改善箇所説明図

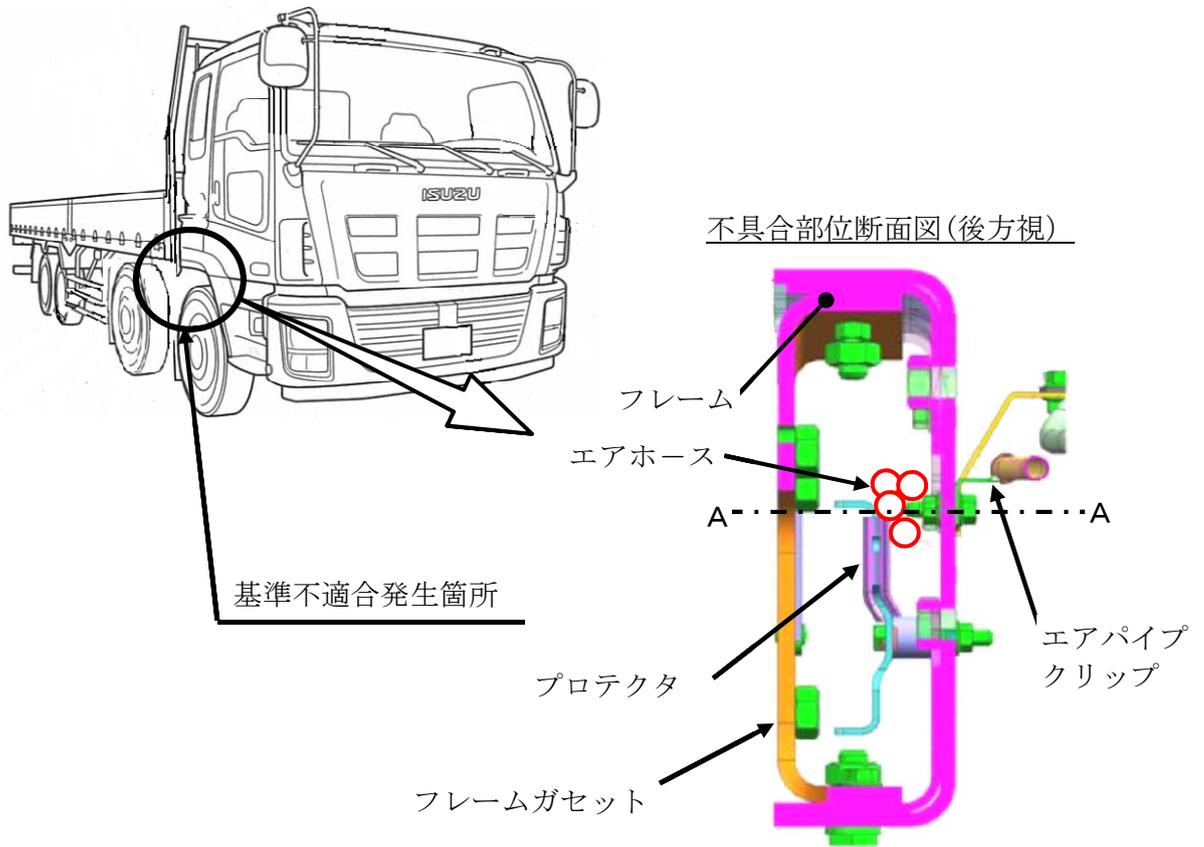
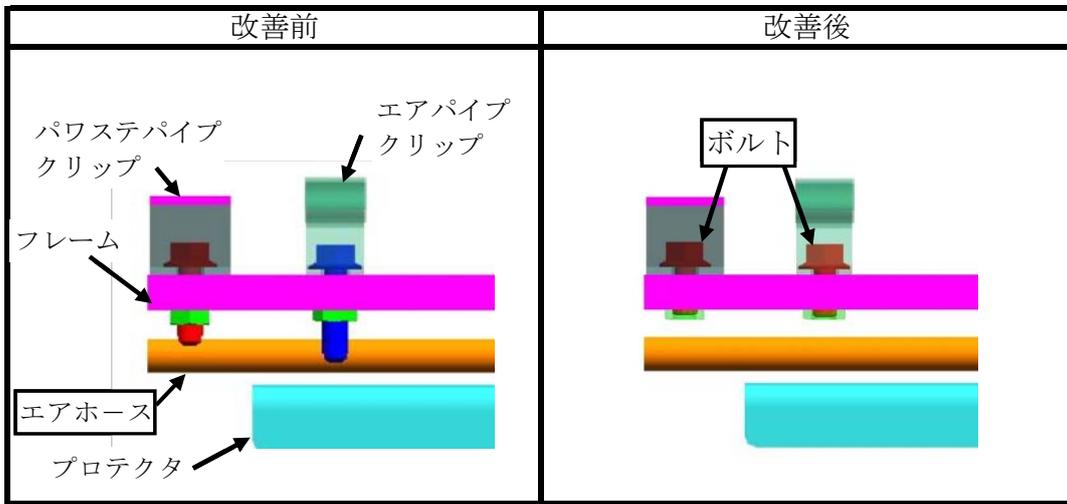
大型トラックのブレーキ用エアホースにおいて、当該ホースの取付け位置が不適切なため、エアパイプクリップ固定ボルトとプロテクタの間に挟まれるものがある。そのため、当該ホースに穴が開き、最悪の場合、制動力が低下するおそれがある。

全車両、エアパイプ及びパワステパイプのクリップ固定ボルトを対策品と交換するとともに、エアホースを点検し、損傷している場合には、その部分を交換する。

識別：エアパイプクリップ固定ボルトに識別ペイント（黄色）を塗布する。
